С.Д. Д.В. М.В. № 430-63/856
на № 10.4/682 от 15.05.2016

О секциях резисторов УВТР

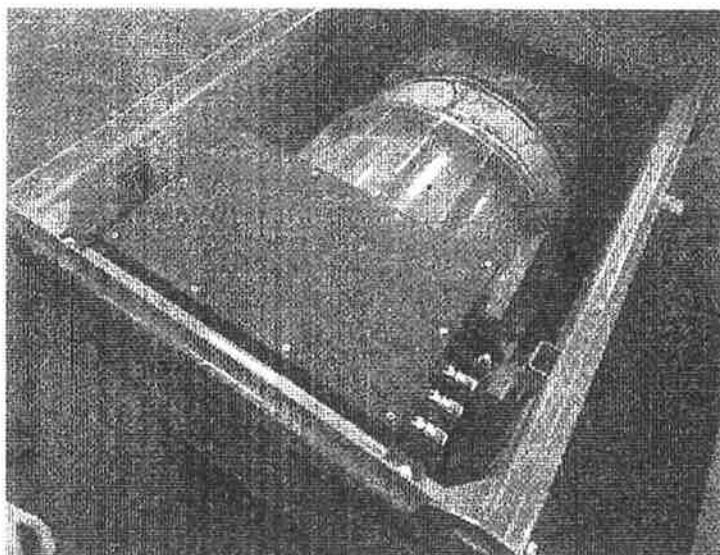
3. В связи с тем, что старые секции имеют большую длину ленты фехральной из-за чего при перегреве имеются случаи спекания лент между собой были внесены изменения в конструкцию: секция резисторов разделена на 2 части, добавлены дополнительное крепление лент.
